改善箇所説明図

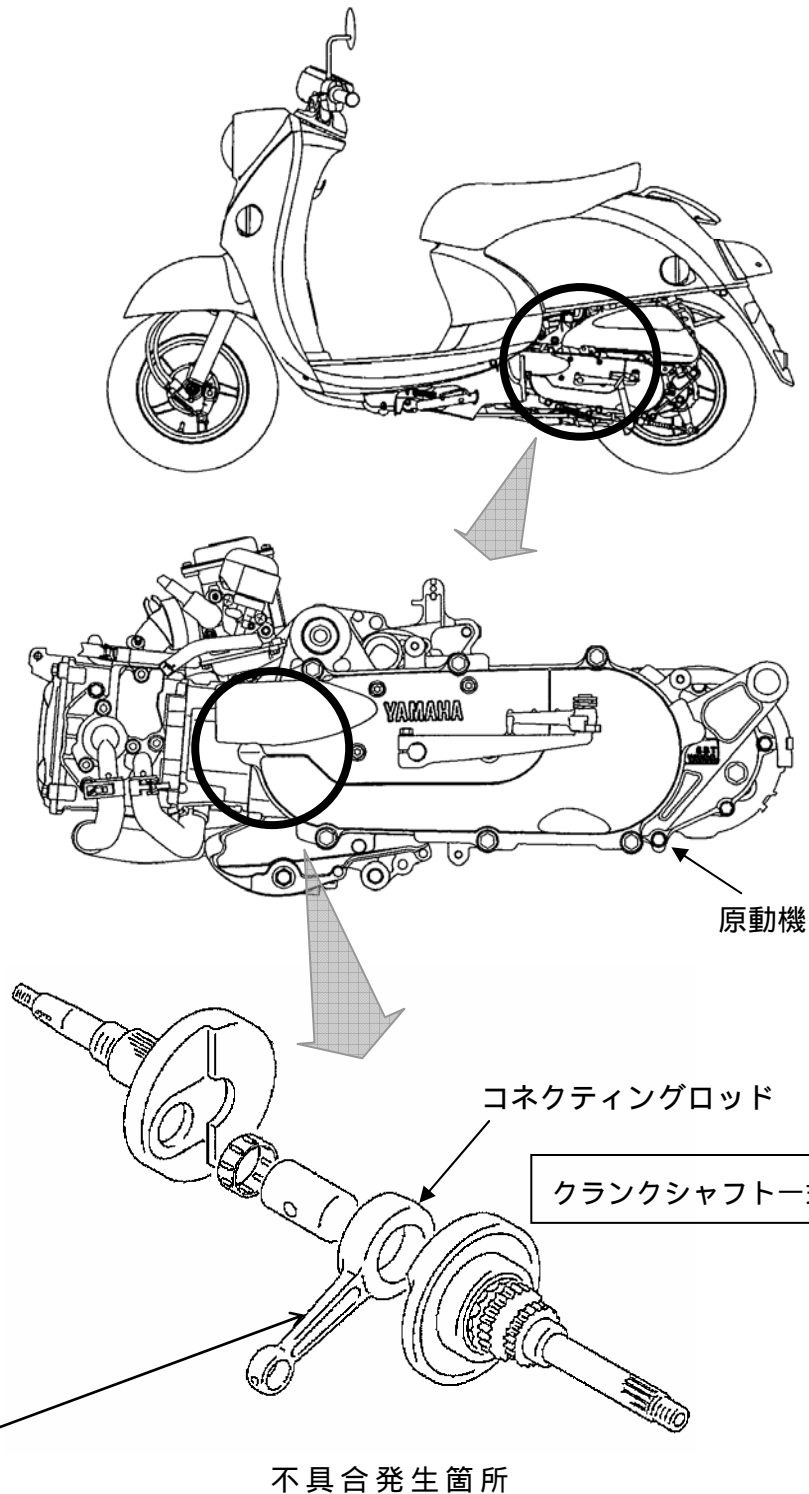
ナエンジンのコネクティングロッドの製造時の熱処理方法が不適切なため、当該コネクティングロッドの強度が不足しているものがある。そのため、そのまま使用を続けると、コネクティングロッドが破損し、エンジンが停止して再始動できなくなるおそれがある。

改善の内容：全車両、良品のコネクティングロッドが組み込まれたクランクシャフト一式と交換する。

識別：原動機の型式打刻付近に白ペイントを塗布する。
